【石英ビューポート情報誤掲載のお詫び】

平素より弊社製品をご愛顧いただき、誠にありがとうございます。
このたび、弊社WEBページに掲載しておりました「合成石英ビューポート UVグレード」の製品ページ内グラフにおきまして、波長270nm以下の透過率データが実際よりも高く記載されていたことが判明いたしました。

新グラフ：

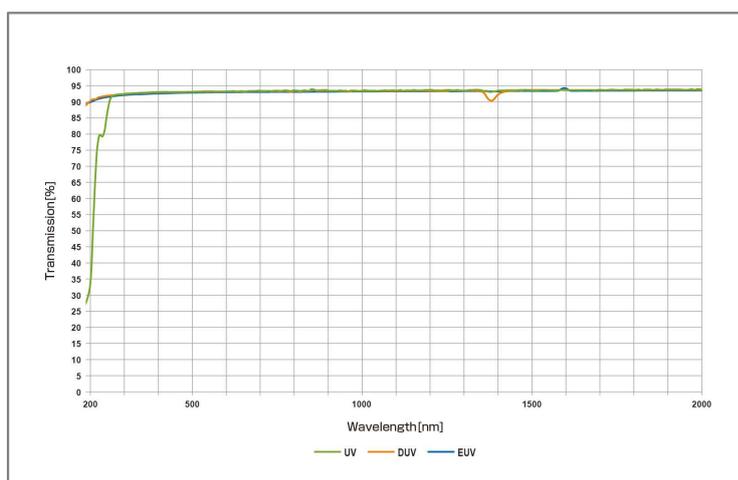
■誤った情報の掲載期間：2022年6月頃～2026年2月
